# Auditoría Técnica

## Central Termoeléctrica Punta Catalina

## Auditoría Técnica - Entregable no. 1

**Informe SL-016716**  
**Final**  
**19 mayo 2022**  
**Project A14529.001**

**Figura 3-12 — Almacenamiento inadecuado de equipos de calentador de aire**

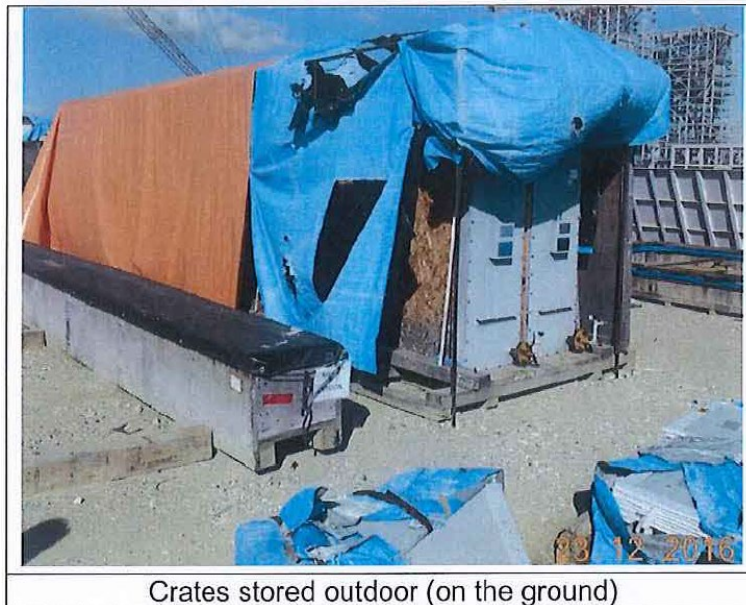
Aviso de Alarma No. 3814-LZ-MM-000026: El embalaje del módulo del calentador de aire con serpentín de vapor de la unidad 1 se almacenó al aire libre desde su llegada al sitio. En el momento de la notificación, las cajas estaban cubiertas con una lona que se estaba deteriorando y que corría el riesgo de dañar el equipo. El proveedor de este equipo requiere que el almacenamiento sea en el interior de bodegas en una área seca y temperatura controlada, independientemente de la duración del almacenamiento. Además, todas las superficies de acero deben recubrirse con un inhibidor de óxido y revisarse mensualmente para garantizar que no se produzca corrosión. El almacenamiento por más de 4 meses requiere la aplicación de una purga de nitrógeno mantenida a 10 psi.

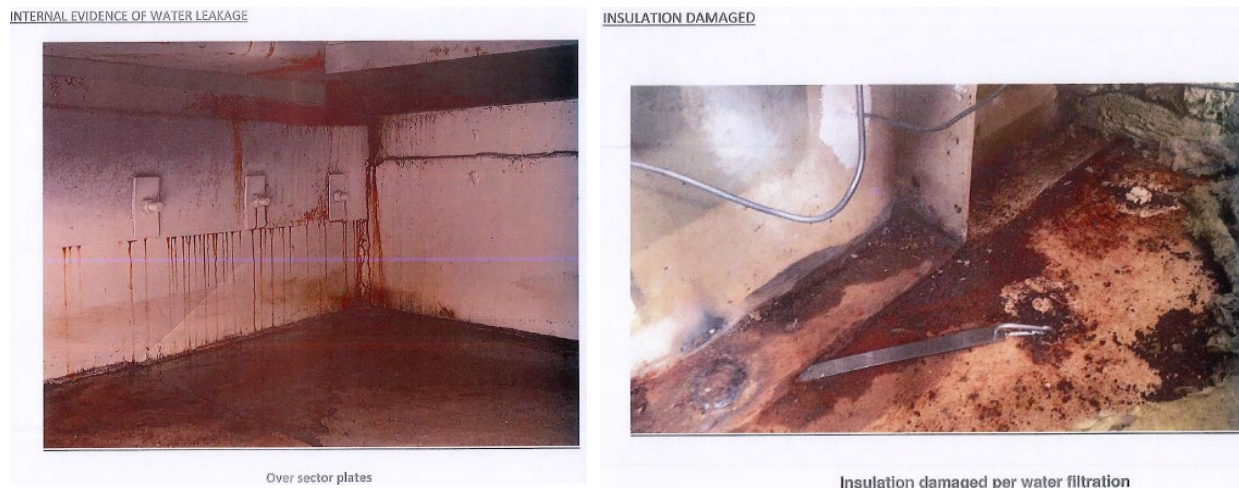
Aviso de alarma No. 3814-LZ-MM-000573: Equipo dañado en el calentador de aire regenerativo. Después de la instalación, el calentador de aire de la Unidad 2 experimentó infiltración de agua significativa desde el exterior del equipo. Después de la lluvia, se observó agua dentro del calentador de aire y el aislamiento estaba mojado. La soldadura del sello incompleta, los orificios de la carcasa y los detalles deficientes del aislamiento se identificaron como las causas fundamentales. (Ver Figura 3-18). La entrada de agua provoca corrosión y la acumulación de cenizas volantes con el calentador de aire y los conductos. La mala soldadura del sello da como resultado la entrada de aire no deseada en el lado del gas del calentador de aire y la expulsión de aire caliente en la salida de aire. La infiltración de aire aumenta la carga en el equipo

**Figura 3-14 — Motores grandes almacenados incorrectamente**

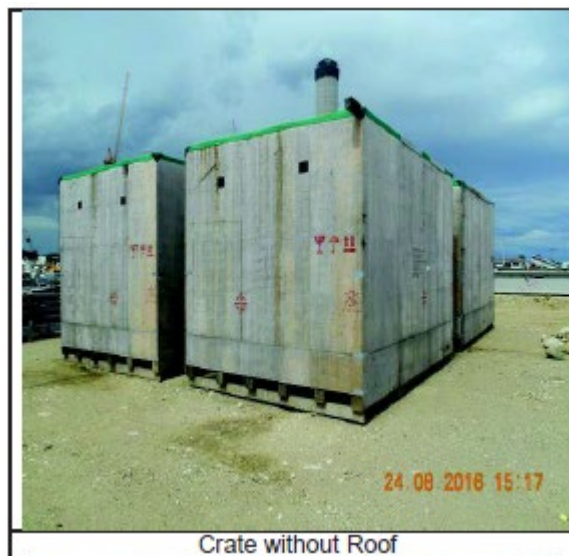
Motores de soplador de tiro inducido (induced draft fan – ID siglas en inglés): Aviso de Alarma n.º 3814-LZ-MM-000002: Almacenamiento de la Unidad 1 y la Unidad 2 Motores de ventiladores ID: Los motores se almacenaron en el área de almacenamiento principal al aire libre sin ninguna protección desde su llegada al sitio durante varios meses y las cajas de madera se dañaron.

Según las especificaciones del proveedor, estas cajas de motor deben almacenarse en interiores o al menos bajo un techo resistente a la intemperie, o alternativamente cubiertas con lona (Ver Figura 3-19). Esto es un incumplimiento con respecto a las especificaciones de almacenamiento del proveedor, ya que la humedad podría dañar las piezas internas del motor. El control de calidad del Consorcio exigió que las cajas de madera de los motores se abrieran de inmediato para determinar si el empaque interno estaba dañado y para confirmar que no había humedad que pudiera dañar el motor y reparar cualquier daño. El almacenamiento inadecuado del motor puede resultar en una reducción de la confiabilidad del equipo debido a la corrosión y la absorción de humedad por parte del aislamiento eléctrico. Se indica que se preparó un techo provisional temporal, pero este pudo haber sido inadecuado. S&L recomienda revisar los registros de la planta para asegurarse de que los motores se inspeccionaron como se indica en el aviso y luego se almacenaron según los requisitos del proveedor. Estos requisitos probablemente incluyeron pasos más allá de simplemente ubicar los motores en un área protegida con techo improvisado.
